09/02/2021

## **vragen bij heraanleg en riolering Schepenenvijverstraat (OMV referentie 2021168005)**

2.1. **infiltrerende centrale lijngoot**

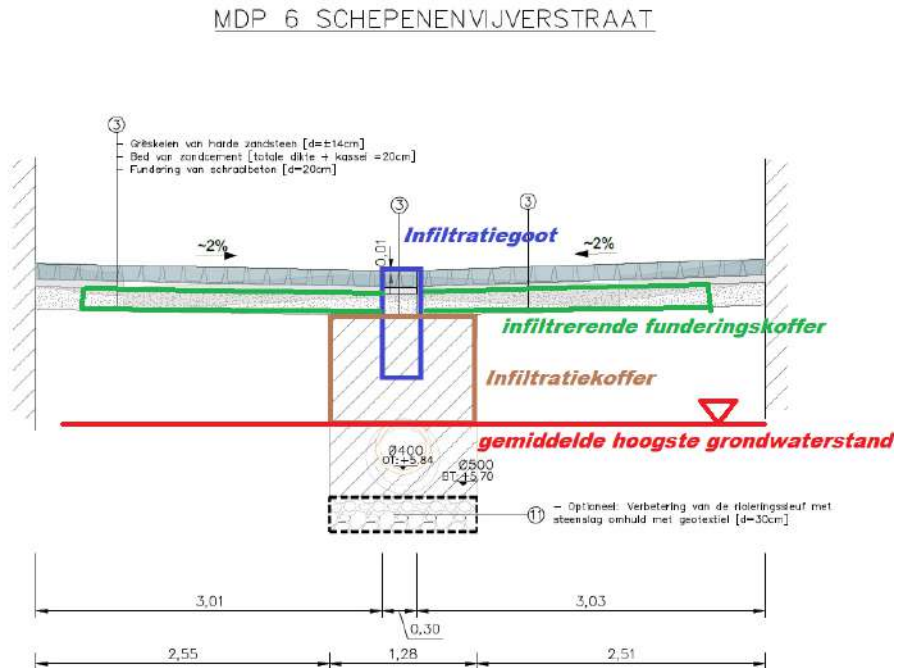
Werd er bij de scenario analyse gekeken of eventuele andere bronmaatregelen mogelijk zijn?  
meer concreet:

## 2.2. **infiltrerende funderingskoffer of infiltratiesleuf**

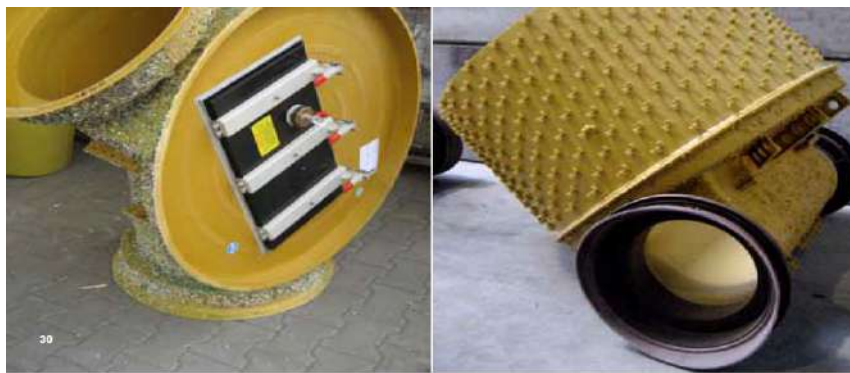
Werden er binnen de projectzone grondwater metingen uitgevoerd over een voldoende lange periode om een inschatting te krijgen van de gemiddelde hoogste grondwaterstand? Kon er op basis van deze meetreeks eventueel gewerkt worden met een infiltrerende onderfundering of infiltratiesleuf? Gelet op de inrichting als 'woonerf' van een groot deel van de werfzone lijkt belasting hier immers niet zo'n groot probleem. Bijvoorbeeld:

### 2.3. **DWA-RWA combi riolering**

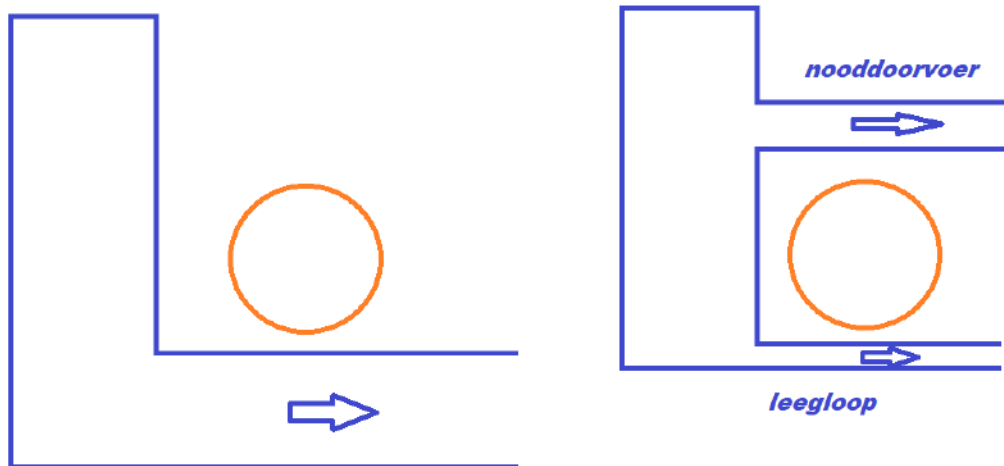
Is de optie bekeken om te werken met een gecombineerd DWA/RWA systeem. Deze heeft als nadeel dat bij beperkt onderhoud (van de rubber dichting) er mogelijks RWA water uit de bovenste RWA naar de onderste DWA lekt. Echter, dat lijkt nog steeds een aanzienlijke verbetering dan het huidig ontwerp waarbij enkel een gemengde leiding wordt voorzien.

Met dit systeem is een gescheiden stelsel over een beperkte breedte toch mogelijk. De breedte zal ook niet meer zijn dan in het huidig ontwerp (500 a 800mm).
